**PREGÃO ELETRÔNICO Nº 0222017**

**NOTA DE ESCLARECIMENTO Nº 4**

Aquisição de **1(uma) Solução de switches de rede ethernet**

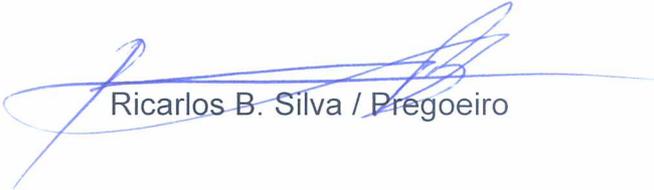
Conforme descrição do item acima, visando manter a competitividade do certame, sem trazer nenhum prejuízo a esta administração. Possuímos uma solução de switches em Chassi que atende aos requisitos técnicos exigidos neste Edital. A Soma de todos os switches atende ao requisitado de 8 Unidades de Rack (8U), porém ao somar os switches com o chassi e seus demais acessórios à solução atinge o tamanho de 13U. Dessa forma entendemos que serão aceitas propostas que ofereçam soluções que atendam aos requisitos técnicos, mas que possuam altura de no máximo 13 Unidades de Rack (13U), desde que a soma de todos os switches não ultrapasse o tamanho de 8U.

**Nosso entendimento está correto?**

**Resposta do Pregoeiro: Não, os equipamentos serão instalados em *racks* compartilhados com servidores em posições topo do *rack* ou meio do *rack*, portanto, as especificações do edital estão mantidas.**
